ODPOWIEDZI NA PYTANIA WYKONAWCÓW

dot.: postępowania o udzielenie zamówienia sektorowego w trybie przetargu nieograniczonego prowadzonego na podstawie ustawy z dnia 29 stycznia 2004 r. Prawo zamówień publicznych, którego przedmiotem jest „Budowa publicznego terminalu promowego w Porcie Gdynia”, numer sprawy: ZNU-227/27/JG/ZTR-614/11/383/PK/2018

Pytanie nr 217:

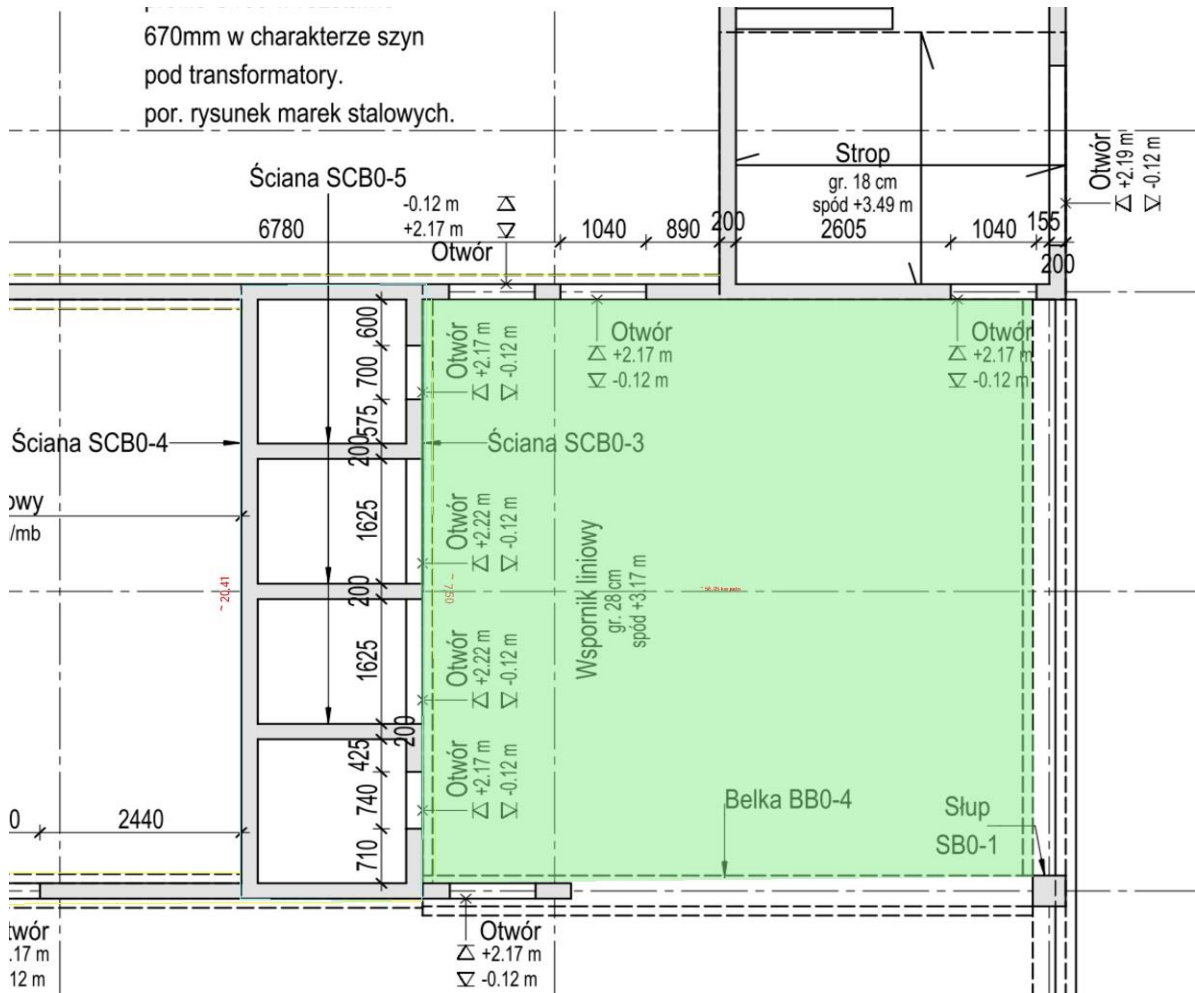
Dotyczy estakady najazdowej. Na planie sytuacyjnym podpora 03 znajduje się w wodzie, a podpora 04 częściowo znajduje się w wodzie, natomiast na przekroju podłużnym w rozwinięciu podpory 03 i 04 są wrysowane tak, jakby były posadowione tak, jak pozostałe podpory, na lądzie. Dno w tym miejscu jest na rzędnej -12,00m. Prosimy o przekazanie rysunku przekroju poprzecznego przez podporę 03 i 04 ukazującego położenie tej podpory względem pomostu ro-ro oraz względem konstrukcji nabrzeża.

Wymienione podpory posadowione są na palach według branży hydrotechnicznej, natomiast same fundamenty znajdują się w projekcie Estakady najazdowej.

Pytanie nr 223:

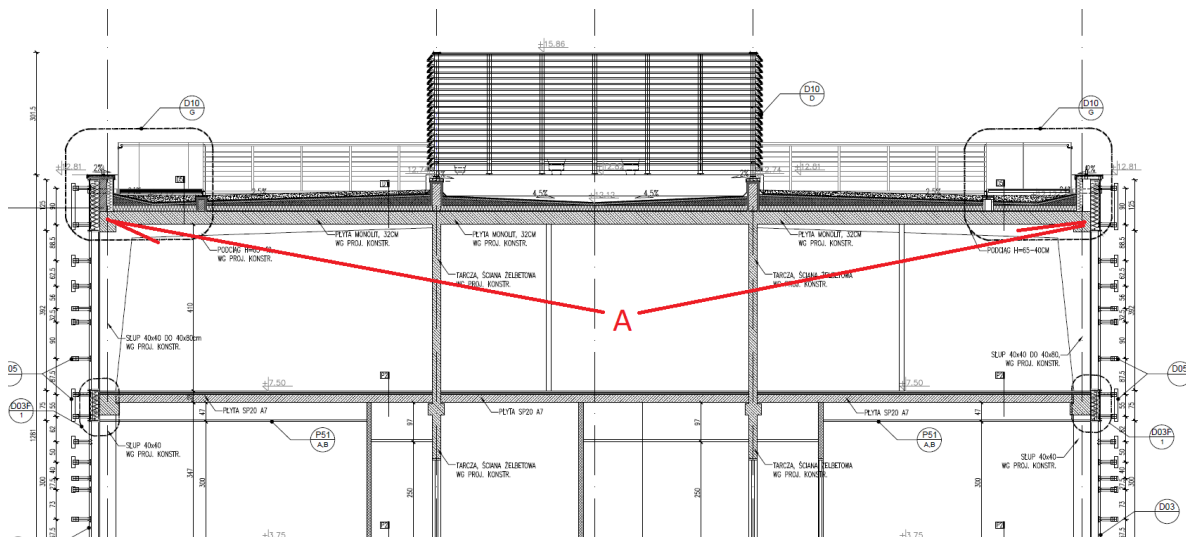
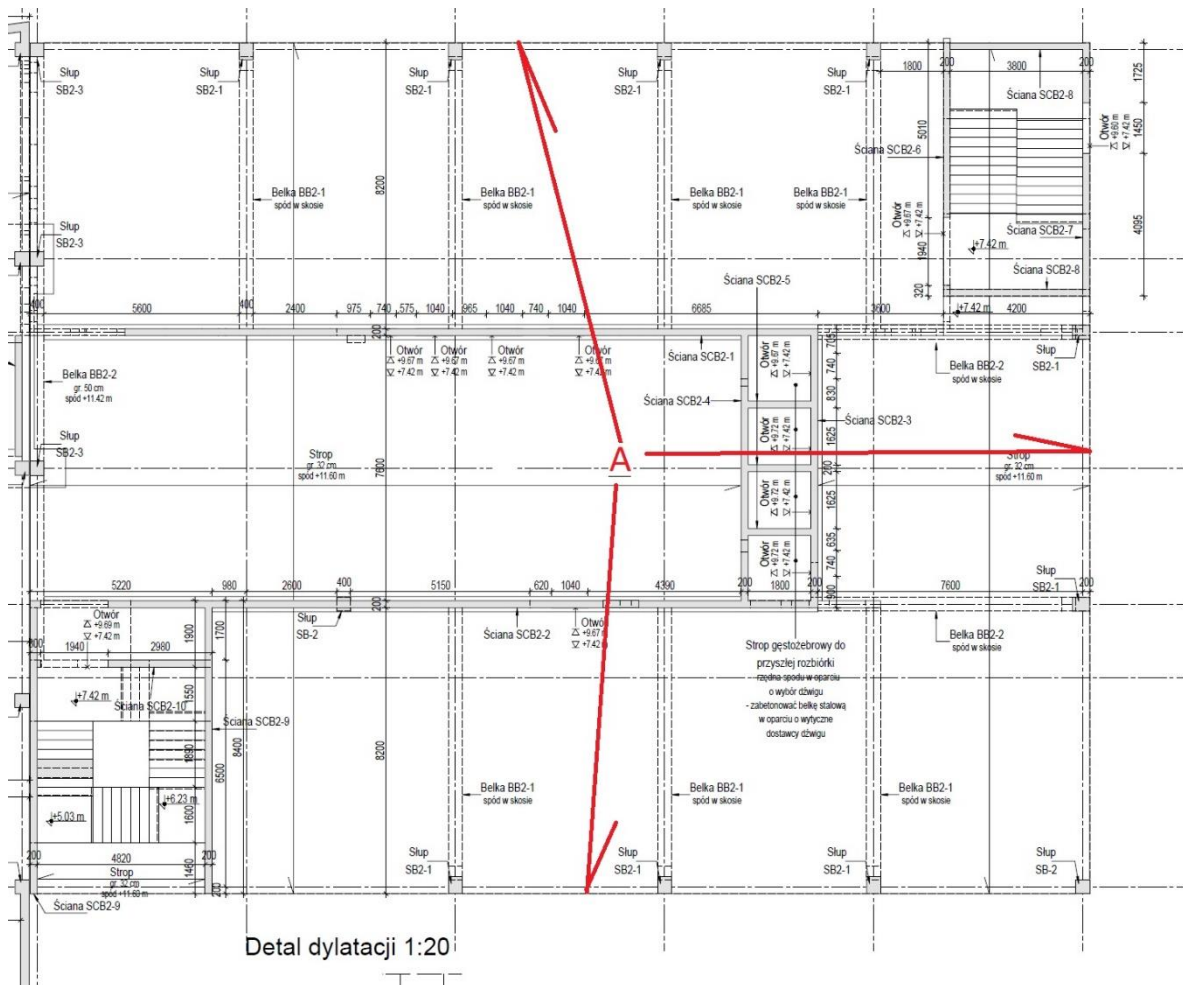
Prosimy o wyjaśnienie, co należy rozumieć przez określenie, użyte w stosunku do rodzaju wykończenia ścian W1 i sufitów C1 w Budynku Terminala, „zatarte na gładko”? Czy należy przez to rozumieć, że należy je otynkować czy może zastosować inny sposób ich wygładzenia?

Wymienione elementy należy wygładzić tynkiem pocienionym i pomalować farbą akrylową.

Pytanie 238:

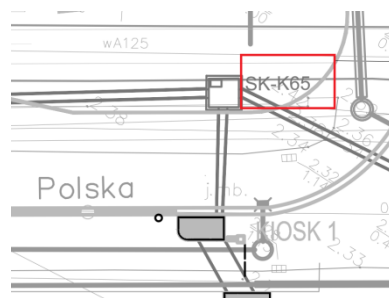
Budynek Terminalu Promowego – proszę o podanie grubości wełny mineralnej jaką należy przyjąć dla elewacji z płyt włókno-cementowych oraz z płyt z betonu architektonicznego?

Należy przyjąć wełnę o współczynniku przewodzenia ciepła zgodnie z pkt 2.5.4.3 oraz zapewnić współczynnik przenikania ciepła dla przegrody zgodnie z pkt 2.5.4.6 opisu technicznego do projektu branży architektonicznej Budynku Terminala.

Pytanie nr 239:

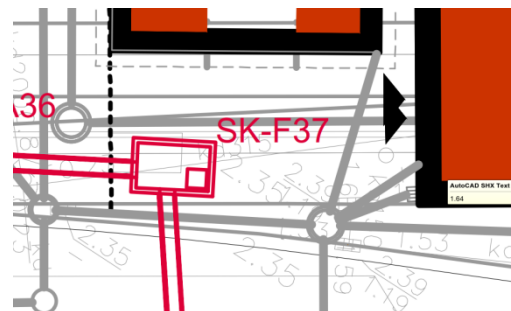
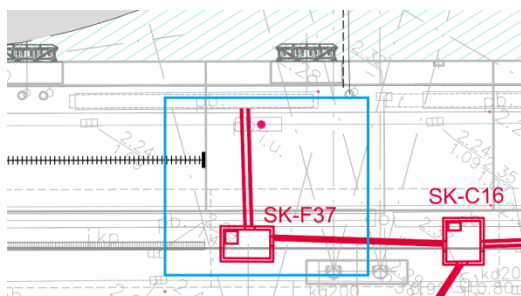
Sieci Elektryczne Studnie i kanały żelbetowe. W opisie pkt. 3.1 są wymienione studnie od SK-A do SK-J. Na planie PW_R_XX_SE_P_01.1 jest studnia elektryczna SK-K65. Proszę o podanie wymiarów studni.

Instalacje elektryczne. W kanalizacji kablowej są zdublowwane numery studni SK-F37

Wymiary studni SK-K65 podano na rysunku nr „PW_R_XX_SEK_D21_B_STUDNIA KABLOWA SK-K - SZALUNEK-PW_R_XX_SEK_D21_B_STUDNIA KABLOWA SK-K – SZALUNEK” w Projekcie Wykonawczym wyszczególnionym w Rozdziale IV SIWZ ust. 7 pkt 7.1 ppkt 3 Tom I Część 3 Rozdział 2.3 „Sieci Elektryczne (SEK) Studnie i Kanały Żelbetowe, Fundamenty”.

Pytanie nr 251:

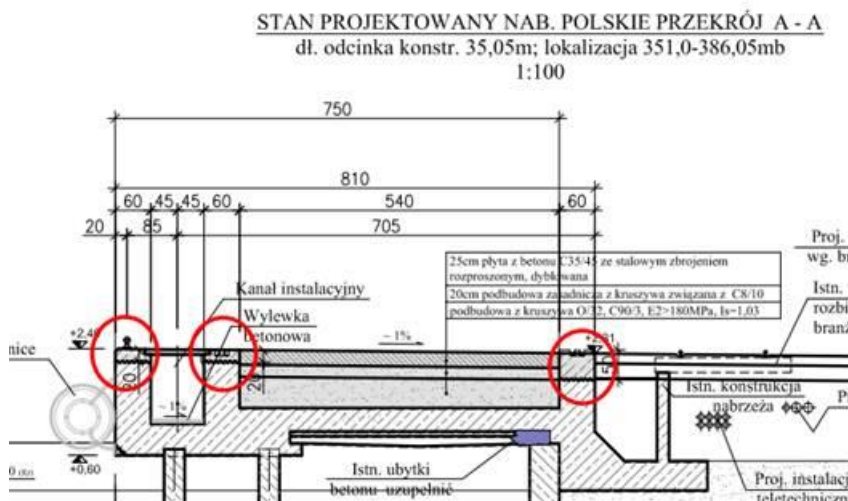
Nabrzeże. Prosimy o wskazanie jakiej długości nabrzeża dotyczy przekrój A-A (rys. PB_R_09_HY_S_02.1_NABRZEŻE_POLSKIE_PRZEKRÓJ_A-A)

Zamawiający wyjaśnia, że powyższe informacje znajdują się na rysunku PW_R_09_HY_S_02_A.
